## **LOG BOOK RAPPORT TURCOT MANDAT SUD-OUEST**

### **SUJETS :**

- 1- LARGEUR DES VOIES DE L'AUTOROUTE VILLE-MARIE DIRECTION EST**
- 2- STRUCTURES FACE AU CENTRE GADBOIS**
- 3- PROUESSES TECHNIQUES**
- 4- CIRCUITS D'AUTOBUS PENDANT ET APRÈS LES TRAVAUX**
- 5- GREFFE VILLE MARIE**

**Gabarits de Ville-Marie : entre Turcot et la rue Rose-de-Lima**

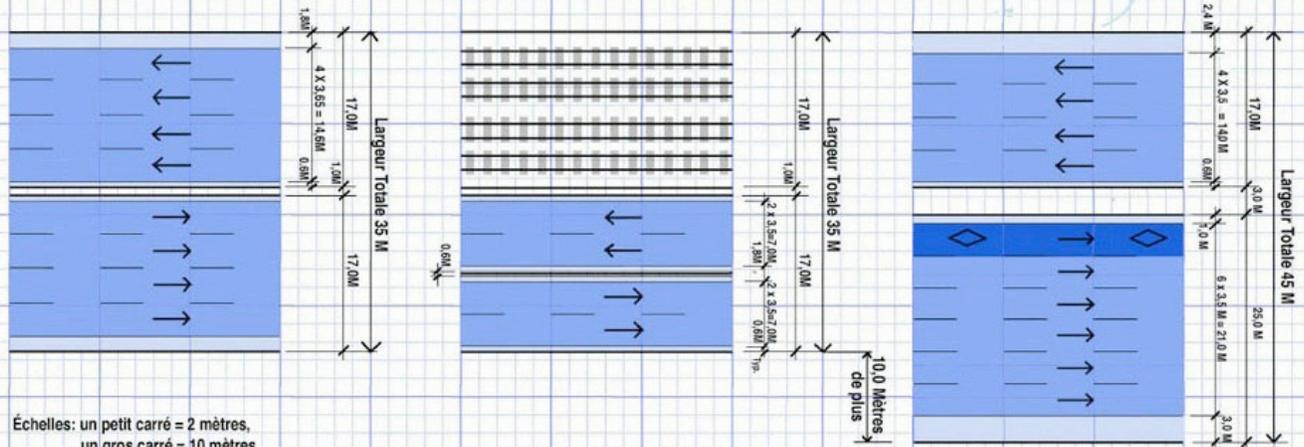
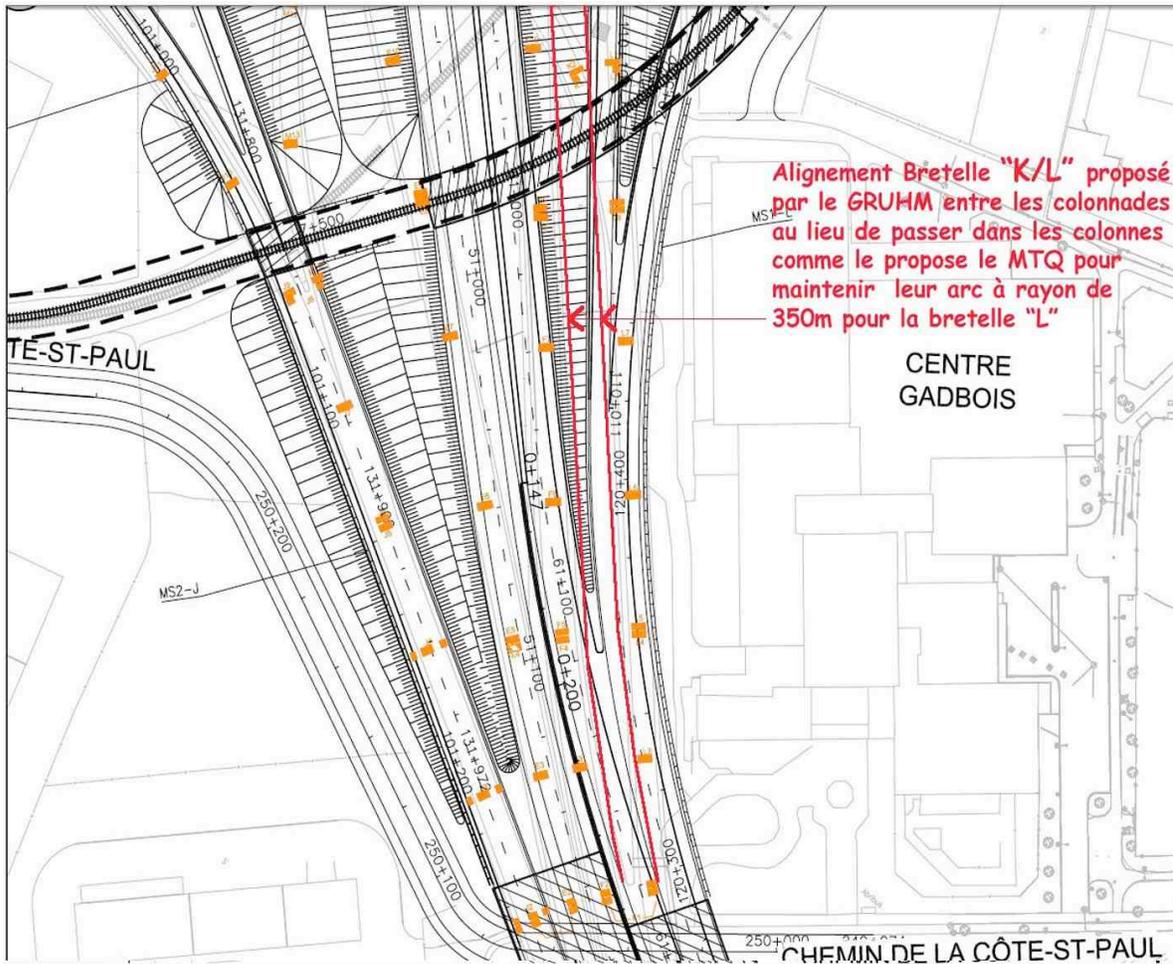
1. Largeurs des voies de Ville Marie en direction Est: Le ministère a toujours porté la largeur de cette chaussée à environ 25 mètres de large pour permettre un dépassement 10 mètres au sud. Originellement ces 25 mètres étaient répartis ainsi ; 5 voies à 3,8m chacune donnant 19 mètres de chaussée plus deux accotements de 3 mètres de part et d'autre de la chaussée. En changeant le marquage sur la chaussée faisant 5 voies à 3,5 mètres, cela a permis une voie de 3,8 mètres pour les autobus plus un dégagement de 1,2 mètres à gauche et un accotement de 2,5 mètres. Bref, c'est magique ce qu'on peut faire avec un peu de peinture.

1 - Le gabarit de la chaussée existante est de 35 mètres. Il permet d'accueillir 4 voies de 3,65 m dans les deux directions.

2 - La proposition du GRUHM pour le projet de conversion de Ville-Marie conserve le même gabarit. Mais attribue la moitié de la surface au transport en commun sur rails. La partie sud conserve sa vocation originale avec deux voies de 3,65 m dans chaque direction.

3 - La dernière variante du MTQ 2010 requière un **élargissement de la chaussée d'une largeur de 10 mètres** pour accueillir 10 voies de circulation. L'emprise de la chaussée passe donc de 35 m à 45 m à raison de 250 000 véhicules par jour (vpj) contre les 165 000 vpj actuels. Une seule voie est réservée au transport en commun en direction du centre ville.

Encore d'autres extraits de plans du MTQ montrant les difficultés encourus par ce dernier pour réaliser leur projet. N'étant pas capables de respecter le positionnement des structures existantes voici les données (Ref: Colonnes devant Gadbois **MTQc**)

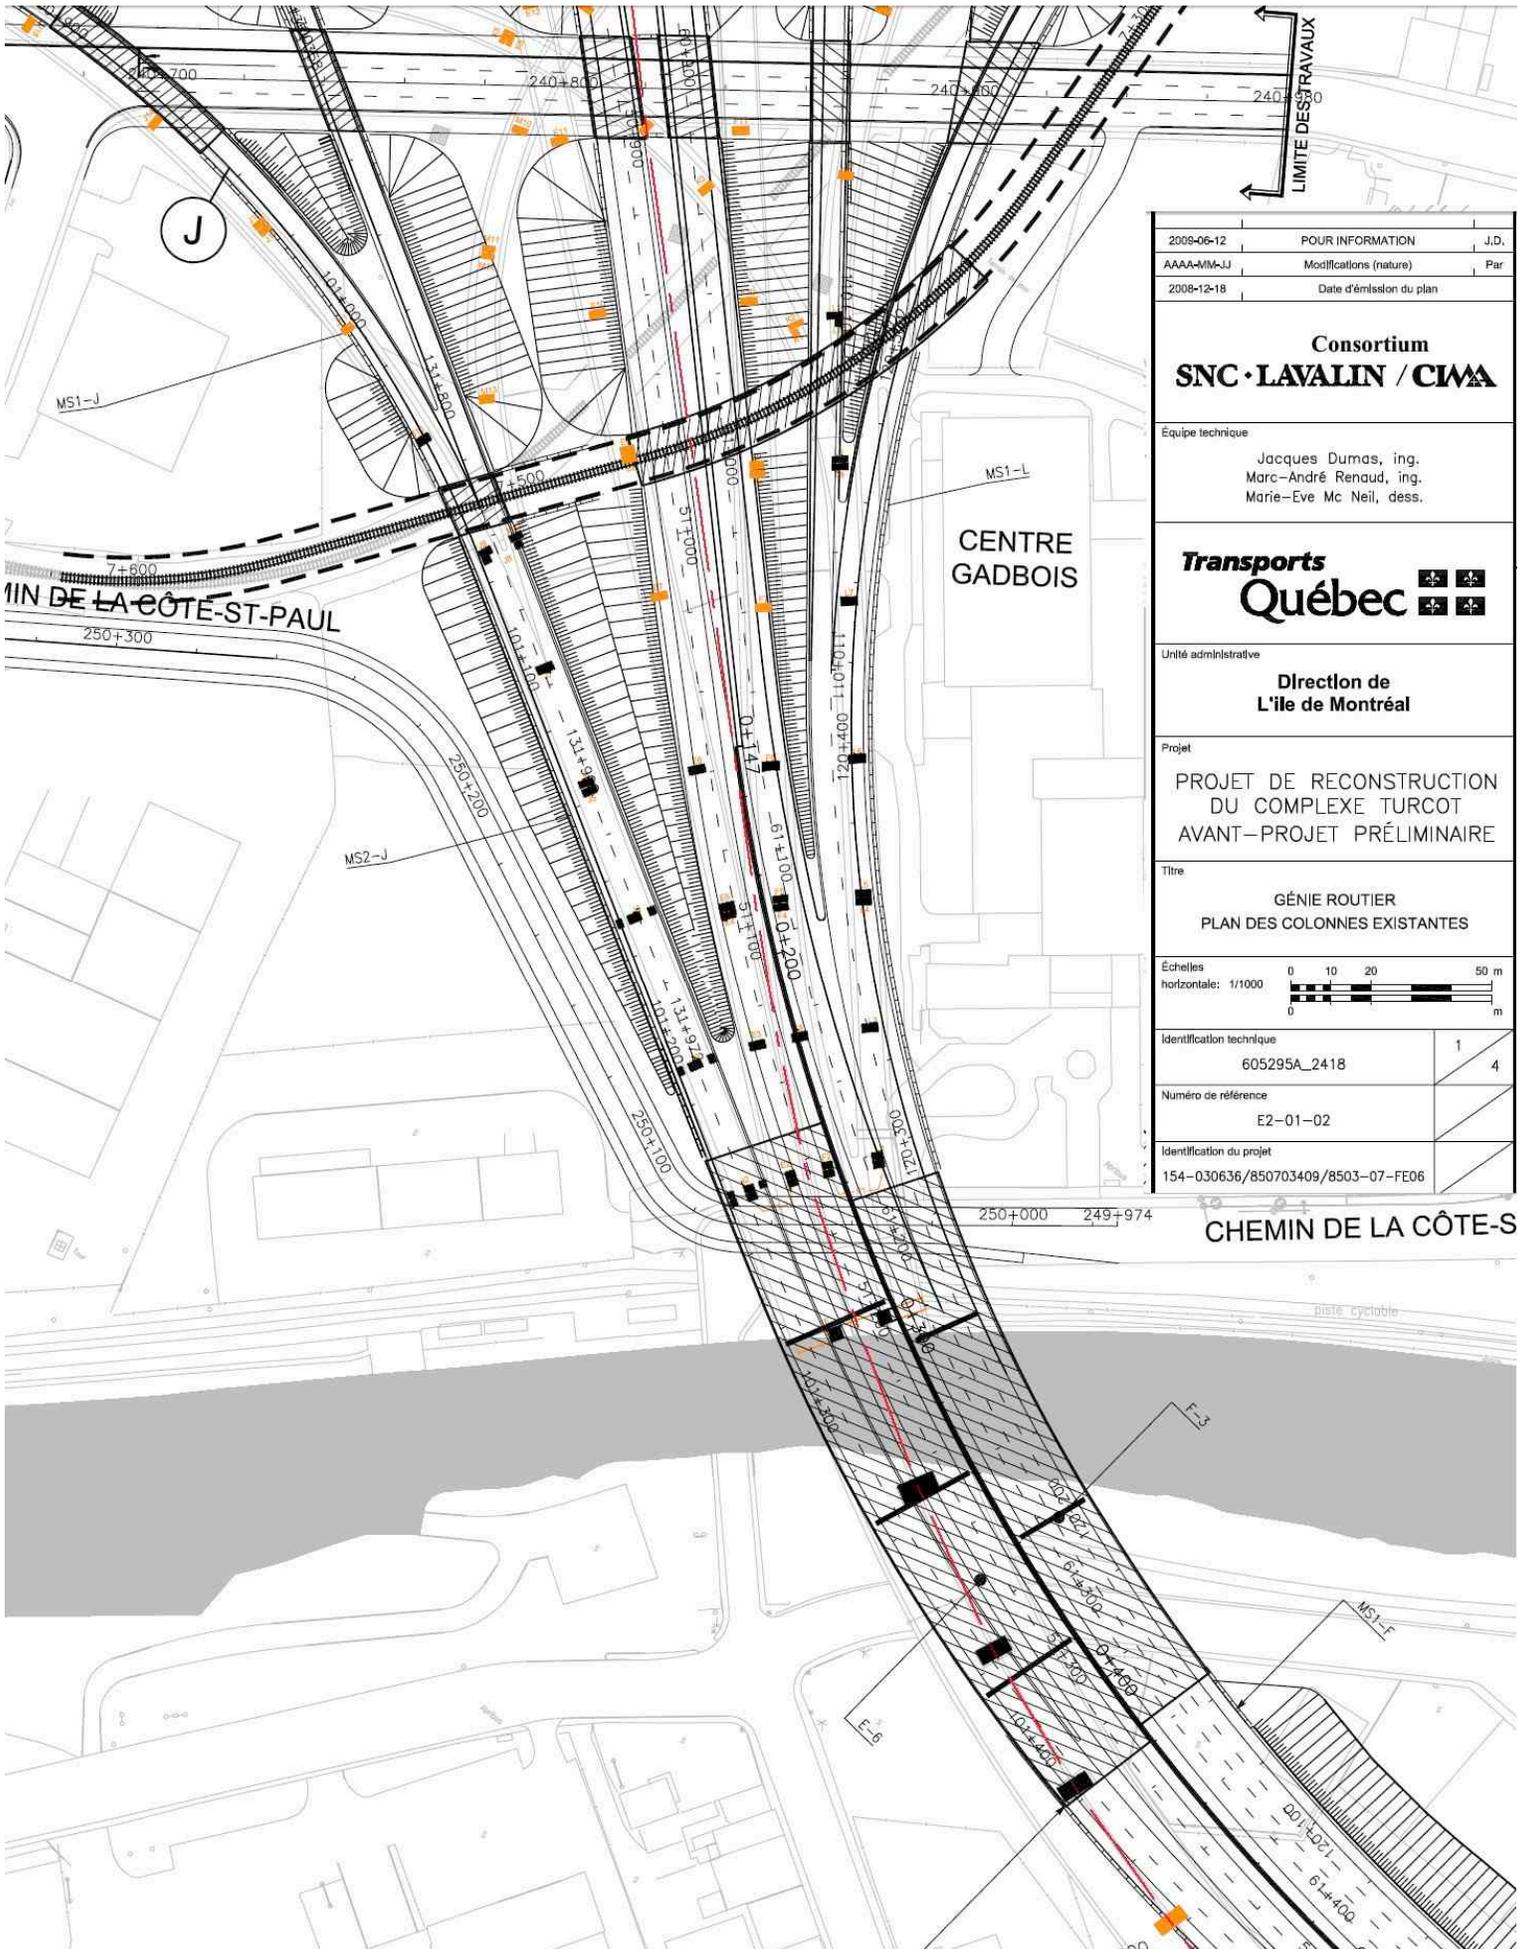
1. Leur plan montre bien la complexité de construire les bretelles en direction sud en ligne avec les structures existantes. Ils accrochent toutes les colonnes entre le chemin de fer et le canal.
2. En traversant le canal ils proposent une structure haubannée construite avec la structure existante par-dessus??
3. Où accrocher les poutres de traverses avec les massifs de colonnes de part et d'autre du canal qui devront être enlevés (Travée direction sud).
4. De sortir obliquement de l'axe des grandes colonnes du côté de Côte Saint Paul sera toute un défit (Travée direction sud).

Titre  
**GÉNIE ROUTIER  
PLAN DES COLONNES EXISTANTES**

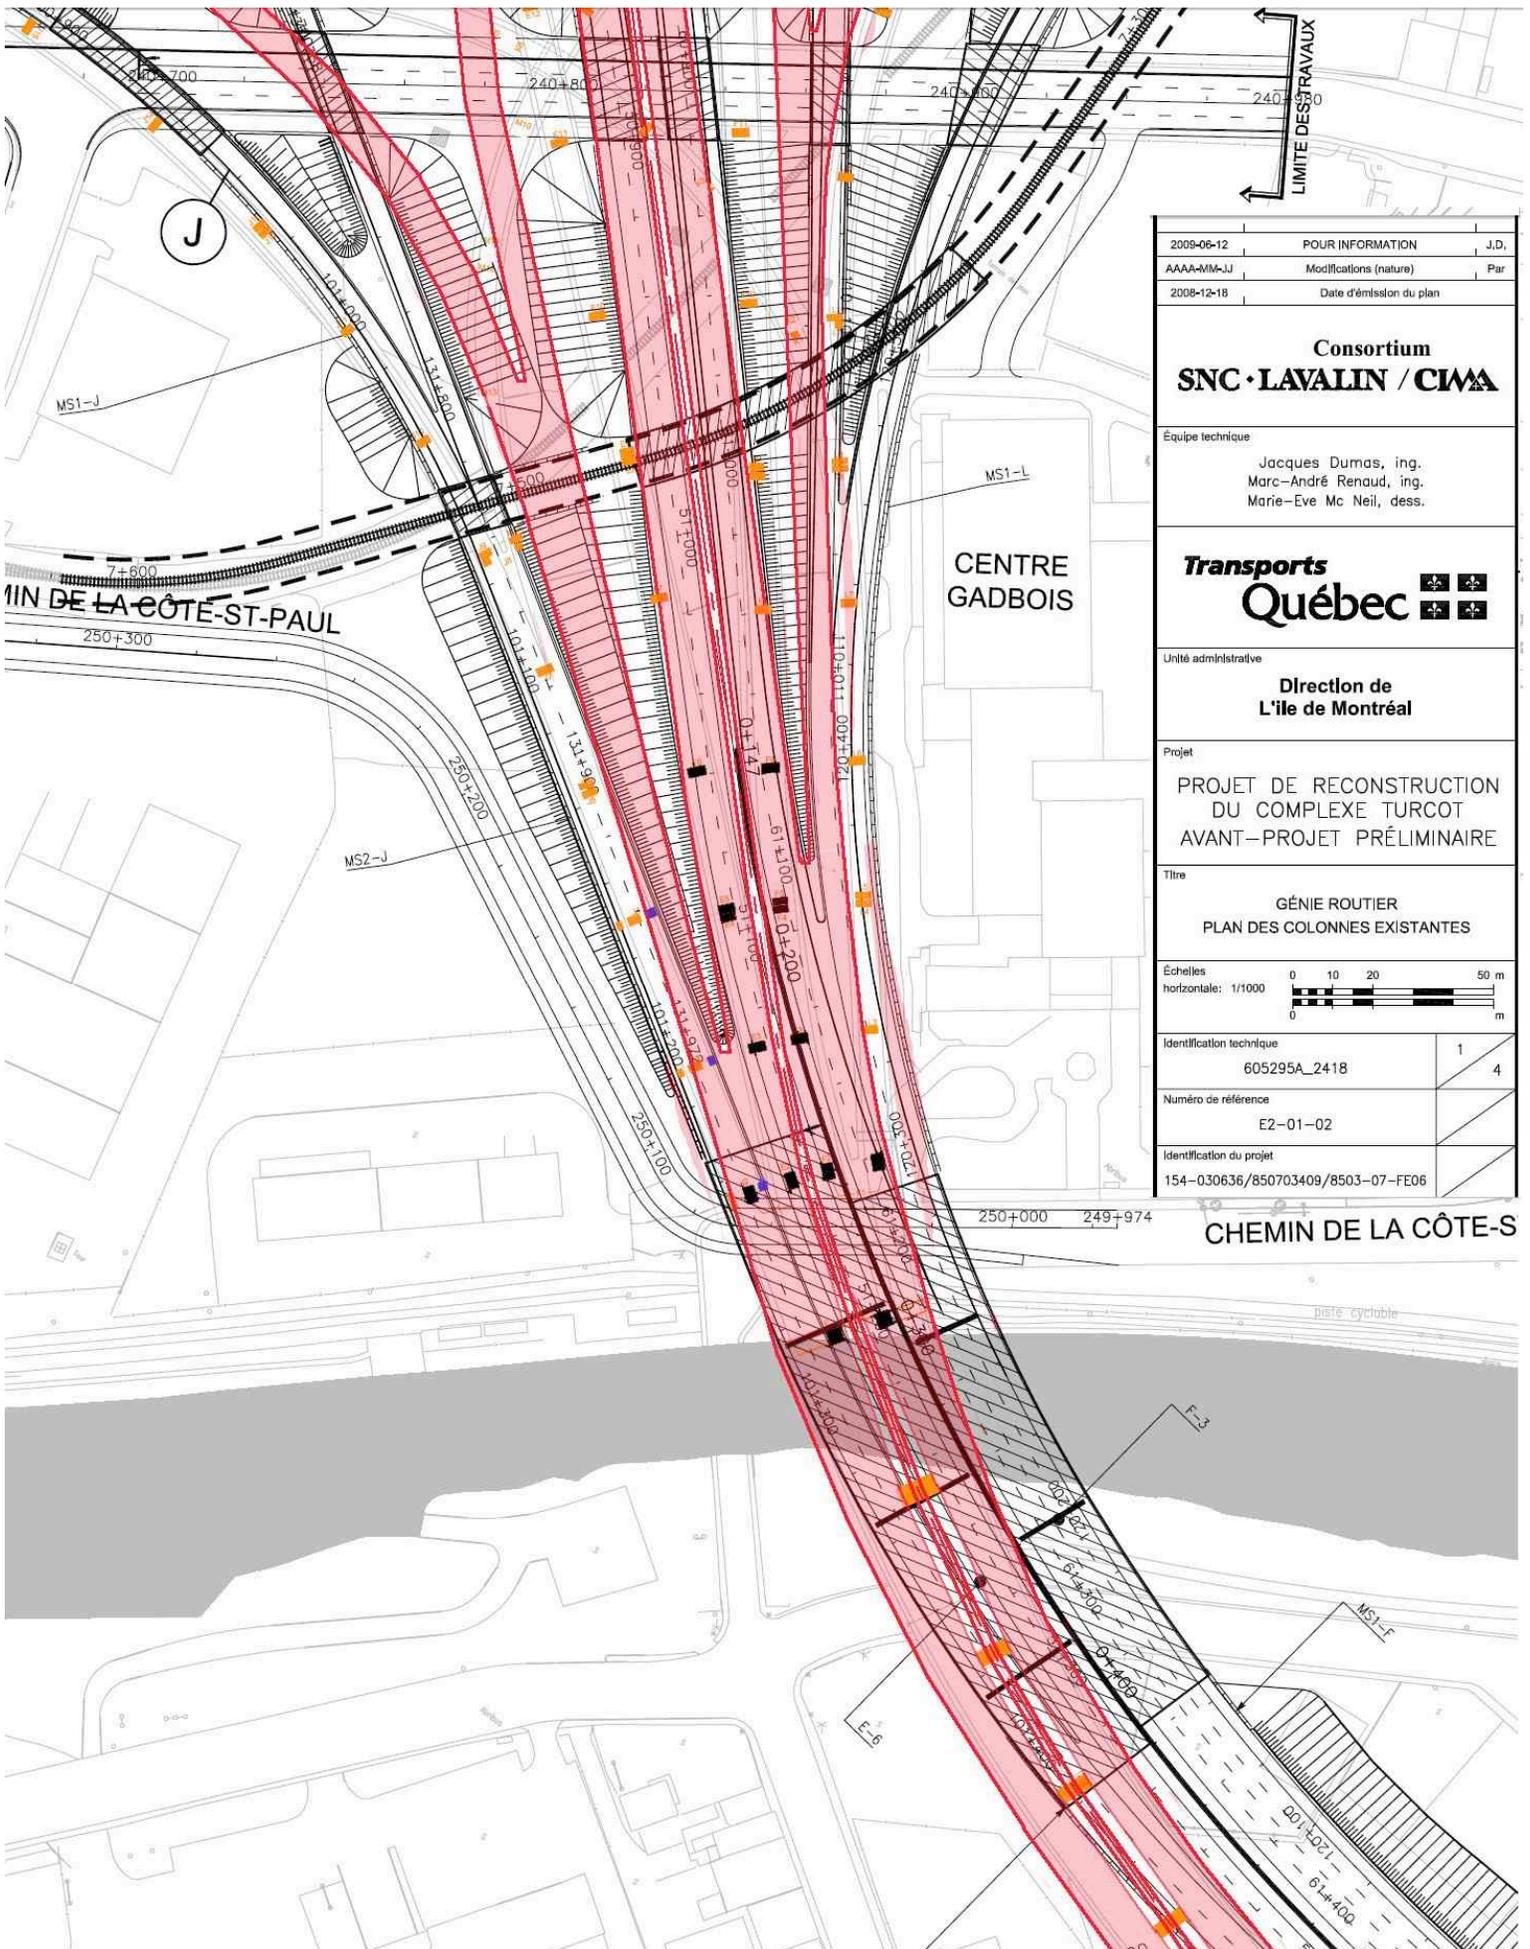
Dans l'approche du GRUHM (Ref: Colonnes devant Gadbois **GRUc**), nous conservons les bretelles de raccordement entre les lignes de colonnes supportant les structures existantes.

1. Donc requière seulement des supports transférés pour 5 paires de colonnes principales dans l'axe de la travée centrale.
2. Nous ne sortons pas obliquement de l'axe principal pour profiter du passage disponible de part et d'autre des grandes colonnes de Côte St-Paul.
3. Ces colonnes de 25 pieds (7,5m) de large permettent quand même un passage d'au moins 45 pieds (13,5m) de part et d'autre de ces derniers dans une emprise de 35 mètres prévue pour cette ouvrage (Voir coupes dans rapport) .

110214 Greffe Décarie - 110214 Phase 1D-2A

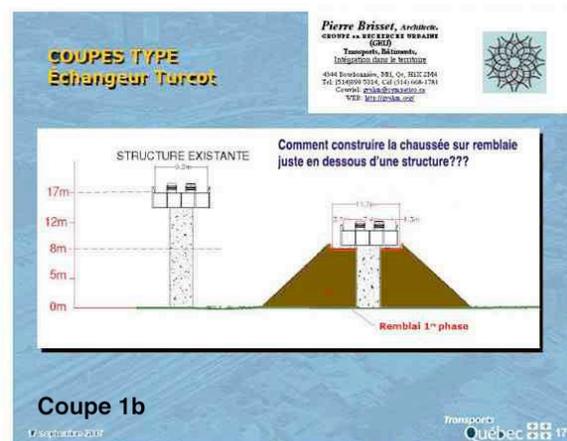
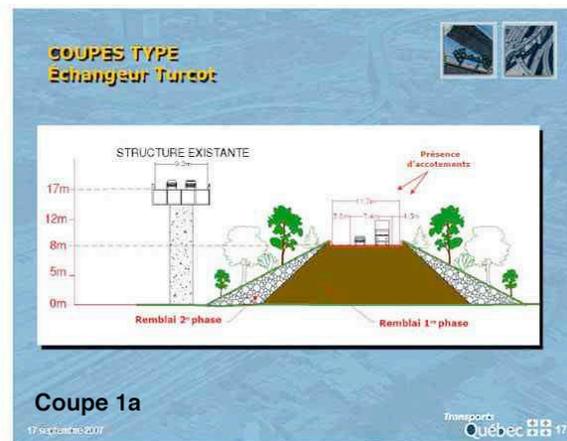
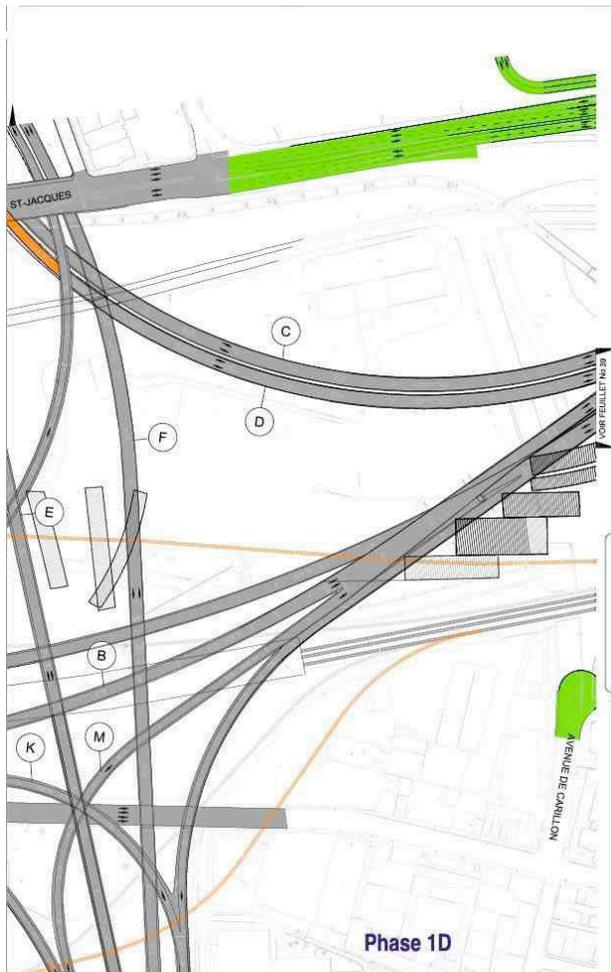
Comment est construit le raccordement entre Décarie et le coeur de l'échangeur (0-Diapo-13).  
Question sans réponse depuis juin 2007.

1. Phase 1D/2A; le plan de phasage proposé par le ministère, montre le transfert sur voies temporaires, le lien "A" en provenance de l'A-20 de l'ouest et la bretelle "L" de l'A-15 sud.

2. Début phase 2A; Comment ces liens temporaires peuvent-ils être réalisés si ces derniers passent dans les structures existantes à environs 10 mètres au-dessus du sol.

3. Coupe 1a; Coupe théorique prise n'importe où.
4. Coupe 1b; coupe prise au croisement des bretelles existantes et temporaires. Il n'y a même pas le dégagement nécessaire pour passer l'équipement pour construire la route en dessous de la structure, la dernière collée en dessous.

5. Greffe Décarie MTQ; La direction sud de Décarie s'accroche dans toutes les structures imaginables (Viaduc St Jacques) avec l'insistance de maintenir la grande courbe de la Transcanadienne. Selon ce plan, la travée direction sud de l'A-15 doit être démolie avant que la nouvelle chaussée soit construit puisque les nouvelles voies (en structure) sont visées sur la culée du grand viaduc de l'A-15 direction sud.

6. Greffe Décarie GRU; En suivant la trame de la structure du viaduc St-Jacques, non seulement nous évitons la démolition dispendieuse de ce dernier, mais aussi nous facilitons le maintiens de la circulation pendant l'exécution de l'ouvrage en passant deux voies entre le mur de soutènement Décarie Sud et la base du pilier majestueux de la main St-Jacques. La troisième voie de la collectrice distributrice (Voie C/D) serait construit quand l'A-15 du centre deviens en fonction.
